Affidamento a Contraente Generale dei "Lavori di ammodernamento del tratto Palermo - Lercara Friddi, lotto funzionale dal km 14,4 (km. 0,0 del Lotto 2) compreso il tratto di raccordo della rotatoria Bolognetta, al km 48,0 (km. 33,6 del Lotto 2 - Svincolo Manganaro incluso) compresi raccordi con le attuali SS n.189 e SS n.121

- PERIZIA DI VARIANTE N.3 -

ISTRUTTORIA DEL D.L. E CONTRODEDUZIONI DEL C.G.

PVT3 – RELAZIONE DEL DIRETTORE LAVORI

Figura 1- SCOSCENDIMENTI SUPERFICIALI IN SOMMITÀ DELLA PARATIA OS01

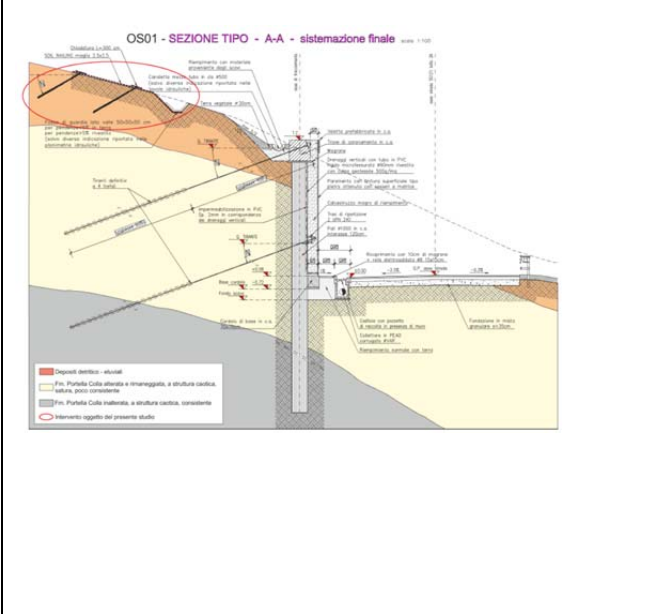
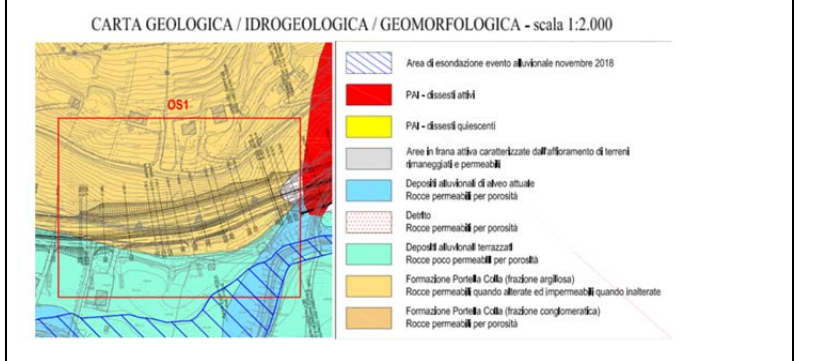
Interventi previsti:
 Opera di rinforzo corticale costituita dall'inserimento nel terreno di barre di rinforzo, iniettate e rese solidali al terreno per tutta la loro lunghezza, e dall'impiego di un rivestimento strutturale flessibile.
 L'installazione della rete metallica costituente il rivestimento flessibile sarà preceduta dalla posa di una biostuoia in fibre di paglia e cocco al fine di fornire una protezione dall'erosione.
 Al fine di ridurre ulteriormente le deformazioni del rivestimento così costituito e dunque per rendere più efficace l'azione di contenimento da parte della rete, saranno installate anche delle funi in acciaio con un diametro minimo pari a 12 mm; in particolare queste funi saranno posate successivamente alla stesa del rivestimento e saranno vincolate al di sotto delle piastre di ripartizione a formare un reticolo a maglia romboidale.

Integrazioni dei progettisti:
 - In data 14/05/2020 è stato ricevuto il documento "PV3- Risposta istruttoria D.L." con le risposte ai chiarimenti richiesti. – i chiarimenti ricevuti risultano esaustivi
 - I progettisti non ritengono necessario aggiornare la relazione di calcolo.

OS30

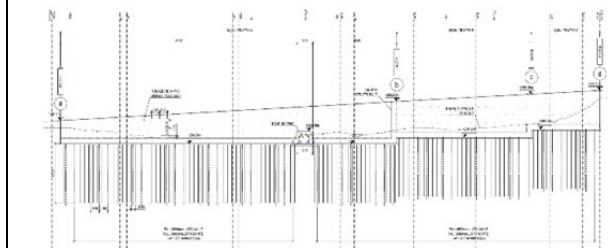
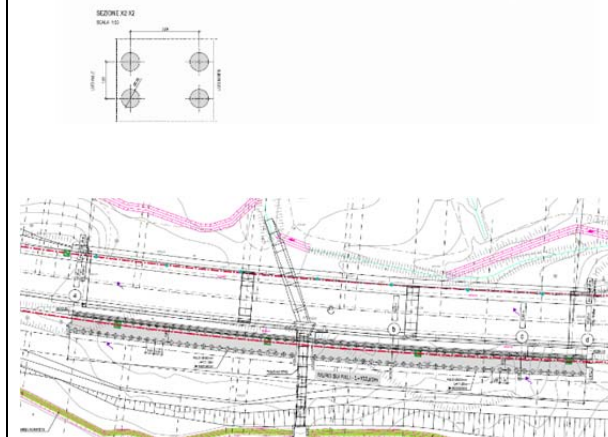
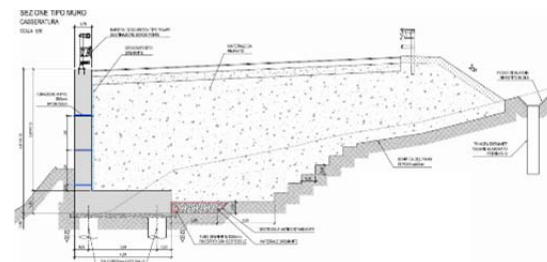
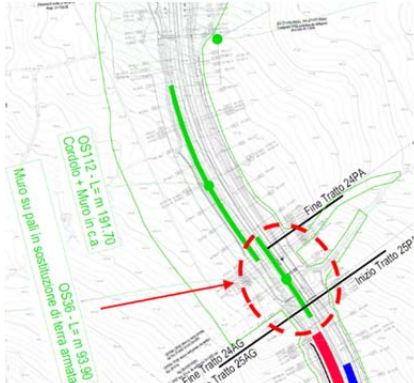
Osservazioni/Richieste della D.L.:

- Richiesta di chiarimenti riportata nel verbale della Conference Call tra DL, CG e progettisti tenutasi in data 24 aprile 2020.

Integrazioni dei progettisti:

- In data 14/05/2020 è stato ricevuto il documento "PV3-Risposta istruttoria D.L." con le risposte ai chiarimenti richiesti. - i chiarimenti ricevuti risultano esaustivi

OS36

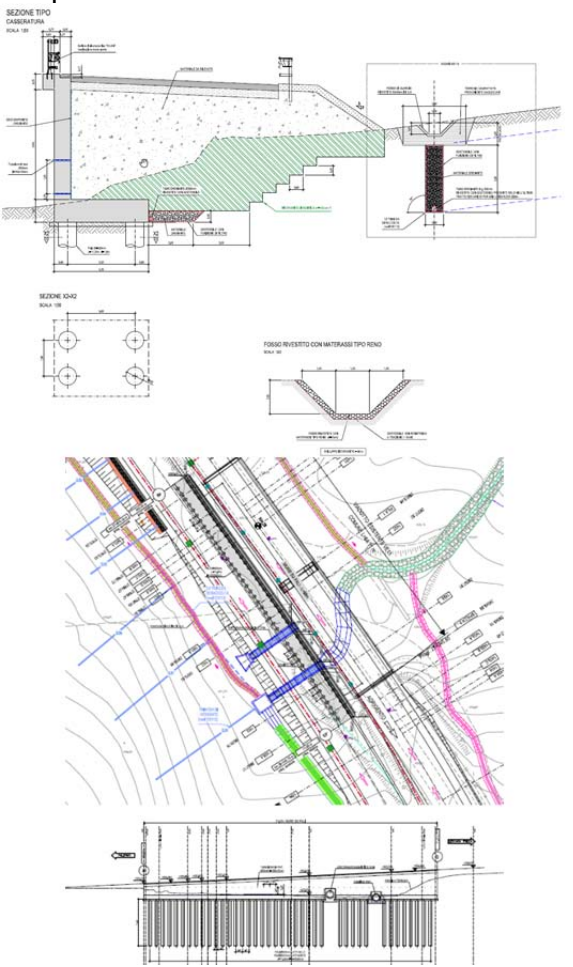
Rilevato con paramento lato valle in terra armata e fondazioni superficiali in adiacenza a viadotto esistente (VE11)

- In data 14/05/2020 è stato ricevuto il documento "PV3-Risposta istruttoria D.L." con le risposte ai chiarimenti richiesti.
- i chiarimenti ricevuti risultano esaustivi

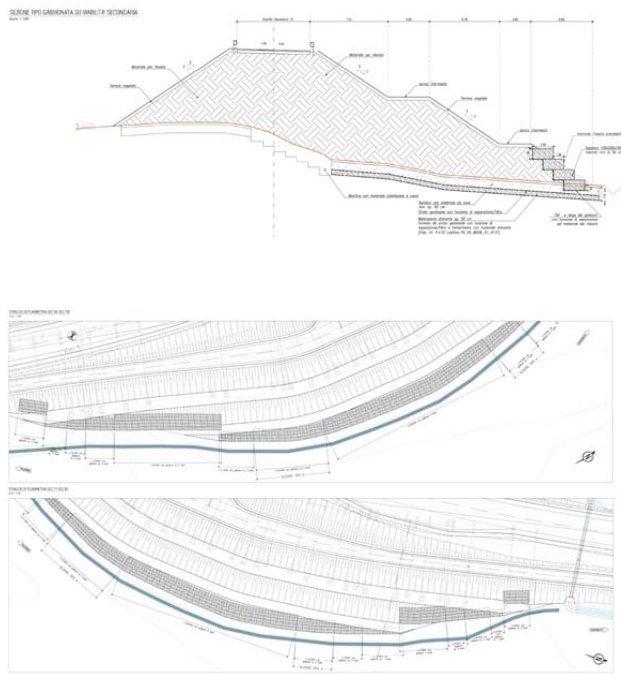
Durante gli sbancamenti per la realizzazione della viabilità secondaria n 35 nel tratto compreso tra le sez. 809 e la sez. 820 è stata rilevato:

- ristagno delle acque provenienti dal versante e presenza d' acqua di falda affiorante, unitamente alla difficoltà di drenaggio nell'area di sedime del corpo stradale di progetto.
- Instabilità puntuali delle scarpate in terra lato monte previste in fase di PEA con pendenza 2/3.

Osservazioni/Richieste della D.L.:

- In data 14/05/2020 è stato ricevuto il documento "PV3-Risposta istruttoria D.L." con le risposte ai chiarimenti richiesti.
- i chiarimenti ricevuti risultano esaustivi
- La relazione di calcolo è stata aggiornata ed integrata con quanto richiesto.

Figura 3- SEZIONE TIPO DELLA SOLUZIONE PROGETTUALE ADOTTATA (OS82 SEZ TIPO 20)

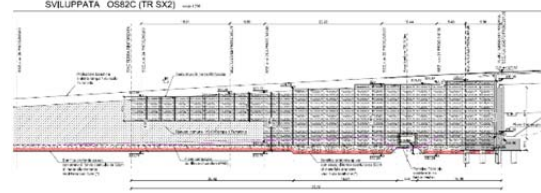
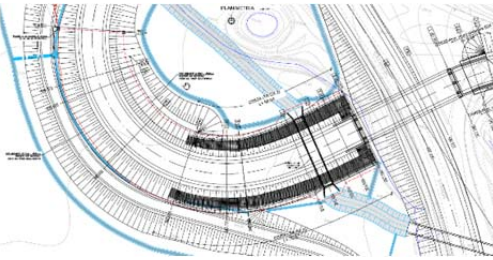
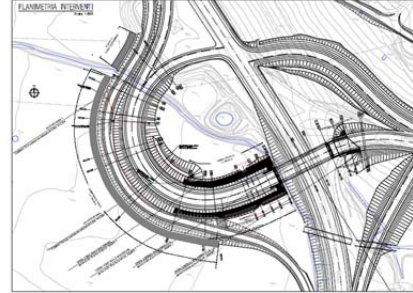
Intervento previsti:
 Aggiornamento opere previste:
 Modifica del tratto previsto in terra rinforzata, sistemazione idraulica complessiva dello svincolo attraverso l'estensione del rivestimento dei fossi e inserimento di uno strato drenante e l'approfondimento della bonifica al di sotto del piano di imposta della terra rinforzata con uno spessore variabile.

Aggiornamento opere previste:
 Quanto già previsto è stato integrato con interventi mirati proteggere il piede dei rilevati di approccio con la realizzazione di un muro in gabbioni a protezione della base del rilevato della Rampa 1 tra le sezioni 20-SP2 e 22 e a protezione della VS10 tra le sezioni 23A e 30A (sez. 50A e sez 43B della VS10).
 L'intervento prevede inoltre la modifica di alcuni tratti dell'opera di regimazione fluviale SF 25 al fine di incrementare le capacità di deflusso e di contrastare l'acuirsi dei fenomeni erosivi causati dagli eventi meteorologici.
